GOBIERNO DEL ESTADO DE SINALOYA  
SECRETARIA DE OBRAS PUBLICAS  
ACTA SOBRE ACUERDOS DE LA **SEGUNDA REUNION**  
DE ACLARACIONES DE CONTRATISTAS  
ANEXO II-A

**RECONSTRUCCIÓN DE LA CARRETERA LOS MOCHIS-TOPOLOBAMPO -TERCERA ETAPA-, UBICADA EN EL MUNICIPIO DE AHOME, ESTADO DE SINALOYA**

GOBIERNO DEL ESTADO DE SINALOA  
SECRETARIA DE OBRAS PUBLICAS  
JUNTA ACLARATORIA

OPPU-EST-LP-175-2018

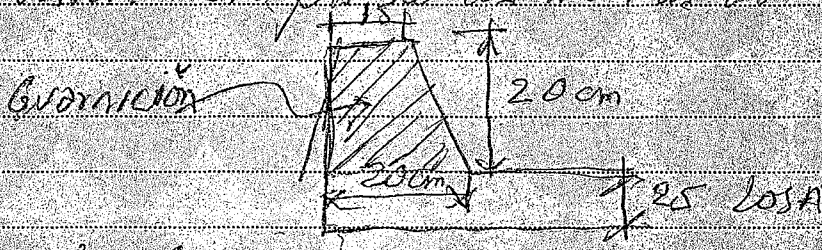
Pregunta 3.

Página:	Referencia:	Tipo de Pregunta:
1 - 4	DOCUMENTO PE-03 – CATALOGO DE CONCEPTOS	Técnica.
<p><b>P30S10C032</b> CONSTRUCCIÓN DE GUARNICIONES DE CAMELLÓN CENTRAL COLADO EN SITIO DE CONCRETO HIDRÁULICO <math>F'c=250</math> KG/CM<sup>2</sup>. P.U.O.T.</p> <p><b>Pregunta No. 3:</b></p> <p><b>¿Cuáles son las dimensiones de la guarnición?</b></p> <p><b>Solicitamos las especificación, croquis o plano de la guarnición</b></p>

Respuesta 3: Croquis de las medidas de la granallon
